## RELAZIONE TECNICA

***Chiarimenti in merito a possibili interferenze fra fondazioni e quadro  
freatimetrico locale***

***Integrazioni richieste nell'ambito del PAUR  
pratica n. 10228200969-22072022-1238***

Figura 2 – Fasi realizzative di palo a spostamento (immagine tratta da Trevi tecnologia Discrepile)

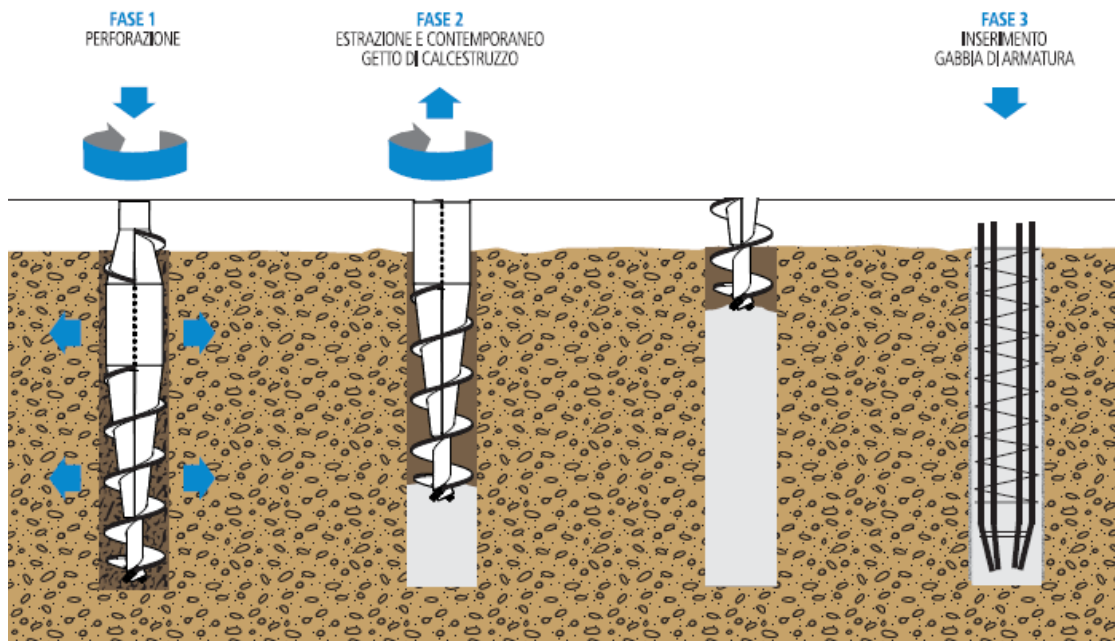
La tipologia di palo prevista, palo rotopressato o anche detto a spostamento, ha sostanziali peculiarità rispetto ad altre tipologie di pali. Nel caso di terreni incoerenti, dove le pressioni interstiziali si dissipano facilmente, la metodologia realizzativa permette un addensamento ed un miglioramento delle caratteristiche meccaniche del terreno lungo il fusto del palo; nei terreni coesivi, di fatto impermeabili, lo spostamento laterale del terreno dà luogo a un incremento delle pressioni interstiziali, a un rimaneggiamento del terreno che determinano una iniziale e temporanea relativa riduzione delle caratteristiche meccaniche con una riduzione della permeabilità e, dopo un relativo tempo, ad un successivo recupero e leggero miglioramento della resistenza. Il terreno viene sicuramente disturbato dall'utensile ma, a differenza dei pali trivellati classici dove si ha un rilassamento che riduce le caratteristiche meccaniche del terreno nell'intorno del palo, il disturbo in questo caso è "positivo" nel senso che porta a migliorare le caratteristiche sia geotecniche che fisiche del terreno. La procedura di esecuzione è brevemente descritta qui di seguito, Fig. 2.

- a) Infissione a rotazione e spinta dell'utensile dislocatore collegato ad un'asta cava chiusa all'estremità inferiore da un dispositivo che impedisce l'ingresso del terreno e dell'acqua;
- b) Raggiunta la profondità richiesta, estrazione dell'utensile, senza asportazione di terreno, ed il contemporaneo getto dal basso, senza soluzione di continuità, di calcestruzzo ad alta lavorabilità pompato a pressione, fino al piano campagna;
- d) infissione della gabbia di armatura all'interno del calcestruzzo fresco. Al fine di garantire una veloce infissione delle gabbie metalliche, gli inerti utilizzati hanno granulometrie opportunamente selezionate (diam <18mm) e vengono utilizzati calcestruzzi con classi di fluidità tipo S5 o SCC.

Dal punto di vista dell'applicabilità nel caso specifico, il ridottissimo volume di terreno estratto, unito all'assenza di vibrazioni, fa sì che l'utilizzo del palo rotopressato/a spostamento, risulti particolarmente indicato per interventi in siti inquinati e/o oggetto di bonifica, riducendo il disturbo sui terreni e cosa più importante, la quantità di materiale di risulta da trasportare e destinare a discarica, in genere, molto oneroso. Tale tipologia di palo è peraltro tra quelle accettate dall'Accordo di Programma del 16/04/2012 per la Bonifica e la Riqualificazione Ambientale del Sito di Interesse Nazionale di Venezia - Porto Marghera e Aree Limitrofe - Fondazioni profonde.

La riduzione locale di permeabilità specie nel tratto più superficiale, caratterizzato dalla presenza di terreno di riporto e dallo strato di barena e di "caranto", unitamente alla tecnologia di getto adottato in fase costruttiva, in unica soluzione partendo dal fondo foro verso l'alto, permette di ridurre al minimo/impedire possibili comunicazioni locali (cross contamination), tra l'acquifero presente nell'orizzonte sabbioso oltre i 12 metri dal p.c. e quello nel deposito di riporto superficiale contaminato.
